# Demande d'autorisation environnementale du parc éolien de Louargat

## Pièce n°1 de la demande d'autorisation

## **RAPPORT DE L'INSPECTION DES INSTALLATIONS CLASSÉES**

**Objet : Demande d'autorisation environnementale** pour le projet éolien du Mené Huguéné

Localisation des sondages pédologiques et de la zone d'implantation potentielle

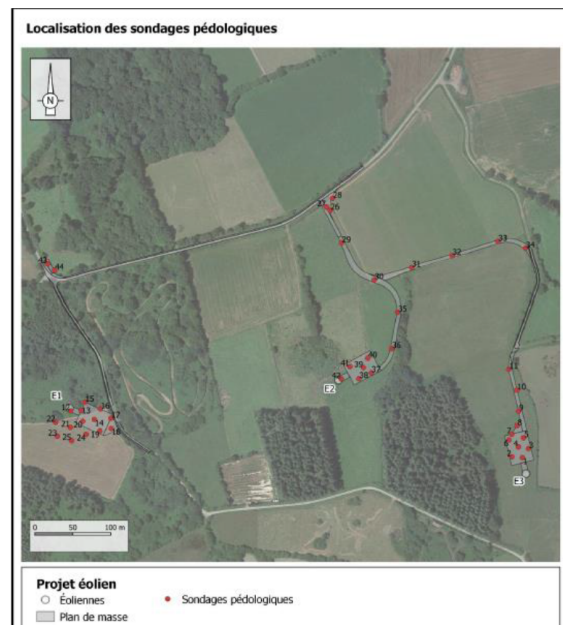
Un pré inventaire des zones humides a été réalisé dans l'étude d'impact. Celui-ci permet de constater que l'implantation du projet ne semble pas concernée par des zones humides potentielles. La présence d'une source est toutefois suspectée au nord de la zone d'implantation.

Afin de s'assurer de l'absence d'impact du projet éolien sur une zone humide, le pétitionnaire a réalisé 44 sondages pédologiques au droit des plateformes des éoliennes et des chemins.

Figure 41 : Proportion d'activité chiroptérologique couverte par la programmation

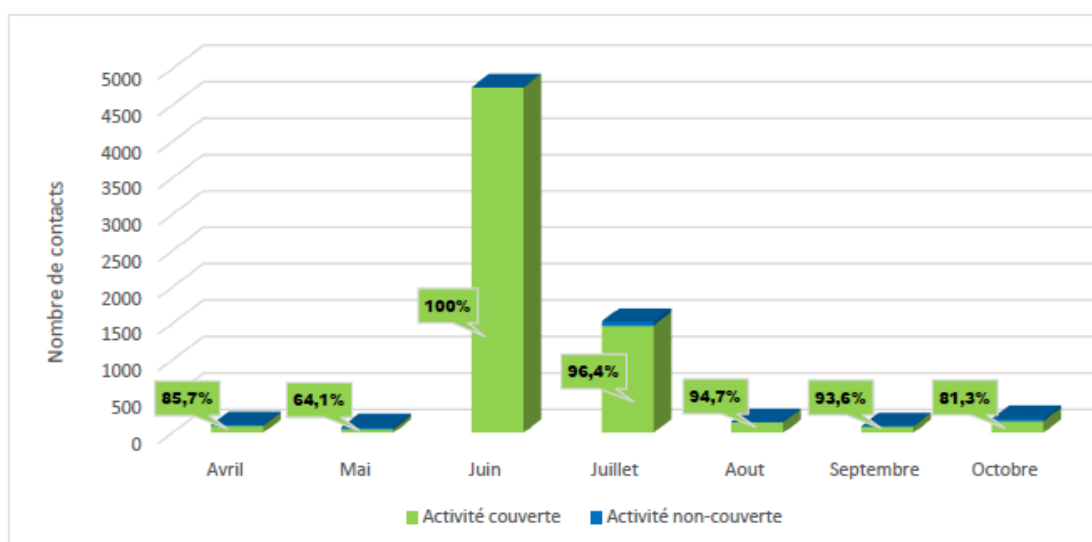
Sachant que les périodes les plus sensibles sont situées durant la période estivale et automnale, **il convient de maîtriser totalement l'impact résiduel pendant ces périodes. L'inspection des installations classées estime que l'ensemble des éoliennes méritent d'être bridées avec des mesures de bridages renforcées durant la période estivale et automnale.**

D'après le pétitionnaire, cette mesure de réduction permet de couvrir 97,8 % de l'activité des chauves-souris enregistrée sur le site.

Profil altimétrique du secteur Sud de la zone d'étude (extrait géoportail)

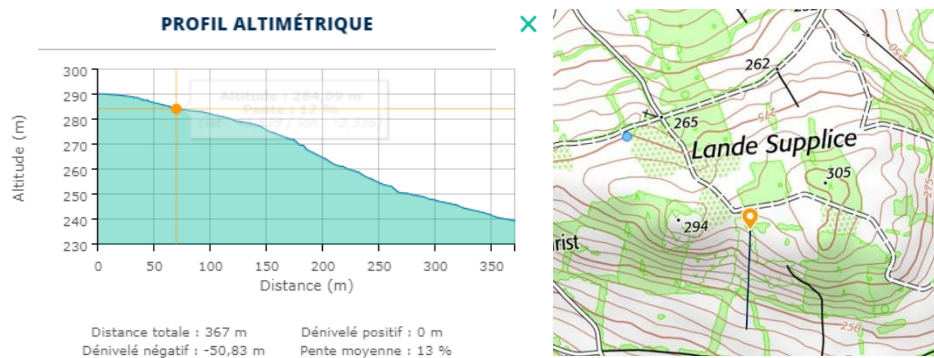
**L'Ae recommande de préciser pourquoi des solutions alternatives plus tranchées d'implantation (par exemple sur les pentes exposées aux vents dominants) n'ont pas été étudiées et/ou présentées par le maître d'ouvrage.**

Dès le début des études, le parti pris a été de ne pas implanter d'éolienne sur la partie Sud de la zone d'étude pour plusieurs raisons :

- Des raisons techniques d'accessibilité : le dénivelé y est fort (plus de 10% de pente) ce qui impose des travaux de nivellement et de renforcement des accès conséquents. De plus, cela engendrerait un surdimensionnement des platetormes. L'ensemble, à terme, augmenterait fortement l'impact sur les habitats naturels.

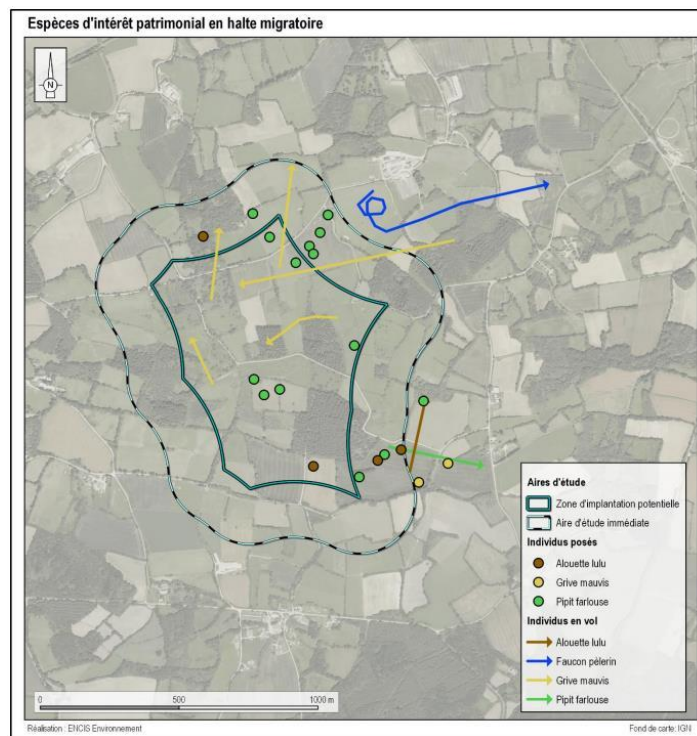
Pour la perte d'habitats naturels, l'impact principal sur les habitats des espèces patrimoniales de l'avifaune (Pouillot fitis notamment) et des chiroptères se concentre sur la perte d'un espace semi-boisé de 150 m<sup>2</sup> sur un ensemble de 36 hectares d'habitats fermés (Chênaies acidiphiles et Plantations de pins) et semi-ouverts (Broussailles forestières décidues) inventorié à l'échelle de l'AEI. Ces 150 m<sup>2</sup> de broussailles forestières impactées sont principalement composés de fougères aigles et apparaissent potentiellement peu attractifs pour les oiseaux et les chauves-souris. Cette perte d'habitat représente moins de 0,1% de la surface totale disponible en habitats fermés et semi-ouverts de l'AEI. Ce choix répond donc à une démarche d'évitement ayant entraînée l'évitement de la quasi-totalité des espaces fermés et semi-ouverts. L'impact est en conséquence jugé non significatif pour les espèces patrimoniales concernées.

Le positionnement des éoliennes a également été effectué afin de maximiser l'éloignement par rapport aux lisières forestières et aux haies en évitant le sud de l'AEI où la diversité spécifique et le nombre de contacts se sont avérés les plus importants (cf. carte suivante) aux cours des inventaires chiroptérologiques.

Pour l'avifaune, un évitement des secteurs d'observation des espèces patrimoniales (Alouette lulu, de la Grive mauvis et du Pipit farlouse) en halte migratoire a été réalisé (carte suivante).
